Opinia Nr 006240

w budynku przy ul. Leśniczowskiego nr 18/5 w Wąbrzeźnie
dotycząca urządzeń grzewczo-kominowych używanych przez
B.O.U. Świdmieskie

Opinia Nr 006239

Opinia Nr 006237

STAN I STANISZACY

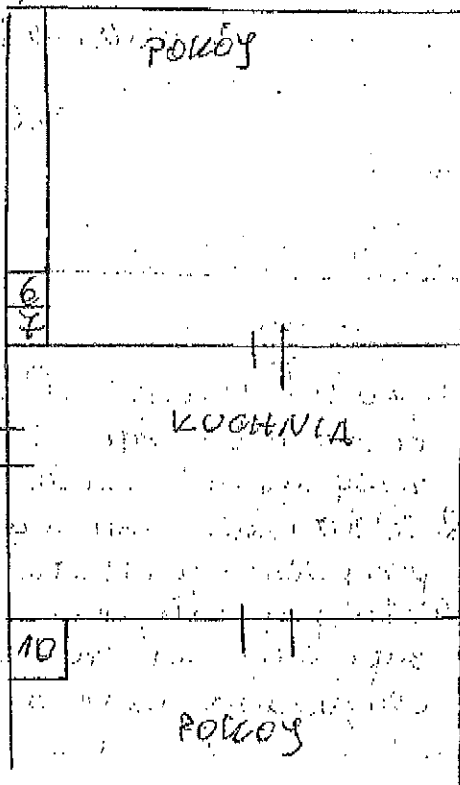
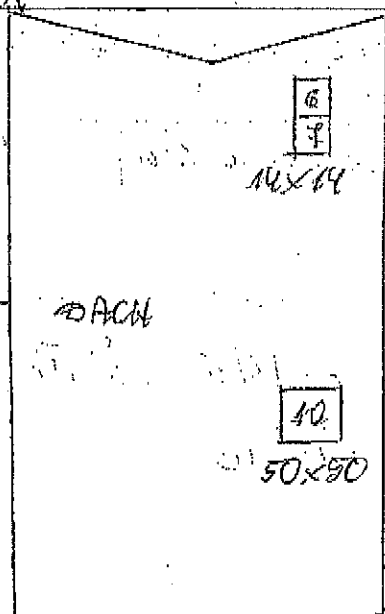
1. Kocioł gazowy CO z zamkniętą komorą spalania połączony do zewnętrznej instalacji powietrzno-spalinowej zgodnie z wymaganiami producenta i w oparciu o projekt.
2. Identyfikacja urządzenia zgodnie z wymaganiami w oparciu o projekt.
3. Dla prawidłowego funkcjonowania urządzeń kominowych zapewnić należy przepływ powietrza z zewnątrz poprzez urządzenia nawiewne.
4. Alternatywa dla punktu 1: przewód kominowy nr 7 będzie ułożony przez dach nr CO6a po instalacji istniejącego pieca zamontowanego w układzie spalniczym i wykonaniu złącza powietrza z boku budynku dla CO6a w M-5 lub w M-11 (patrz opinia 006239).

STAN ISTNIEJĄCY

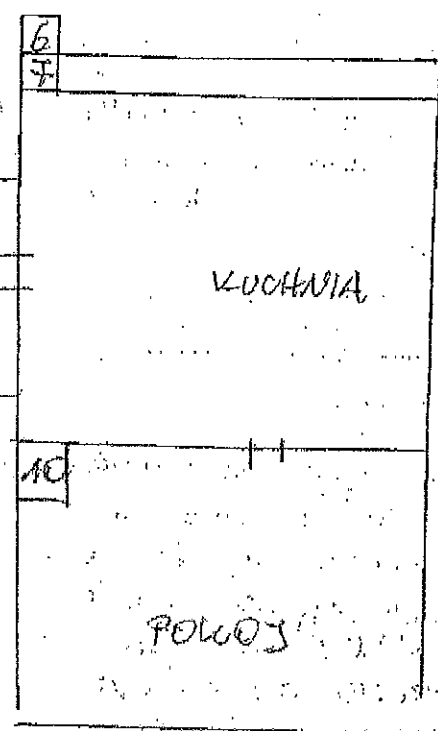
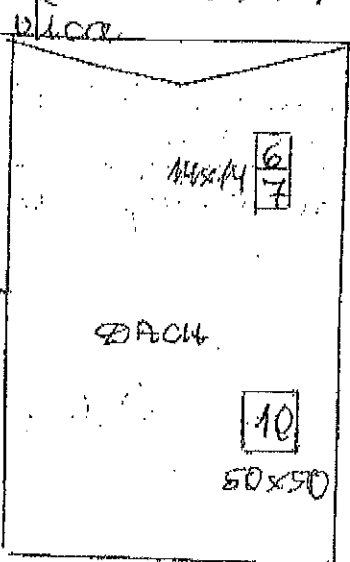
1. Przewody w mieszkaniu to przewody depurujące
2. Kocioł parowy CP z zamkniętą kolumną, podłączony do zewnętrznej kolumny powietrza w sposób zgodny z wymaganiami producenta i w oparciu o projekt
3. Wentylacja mechaniczna w kuchni wykonana wg obowiązujących przepisów i punktów
4. Dla prawidłowego funkcjonowania urządzeń kominowych zapewniona została wentylacja powietrza z zewnątrz poprzez układanie nawiewników

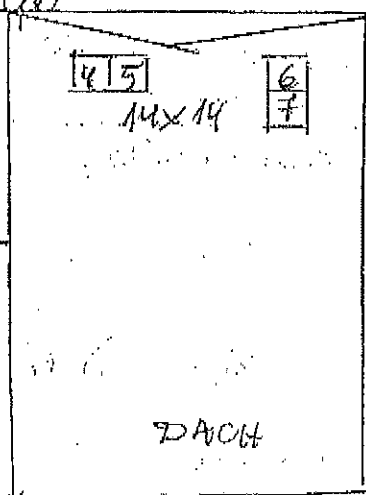
1. Przewód kominiarski nr 5 po likwidacji pieca paleniskowego i zamontowaniu wkładu spalinowego można przetranszować do podgrzewania kotła gorącego CO z zamkniętą komurą, dzięki powietrzu dla kotła, wyprowadzić z boku budynku (obok jest przewód dymowy).
2. Wentylację, odpowiednio, w kierunku wykonania wty obniżającego, czyli przepisów - projektu.
3. Dla prawidłowego funkcjonowania urządzeń kominiarskich zapewnić należy napływ powietrza z zewnętrz poprzez urządzenie mechaniczne.
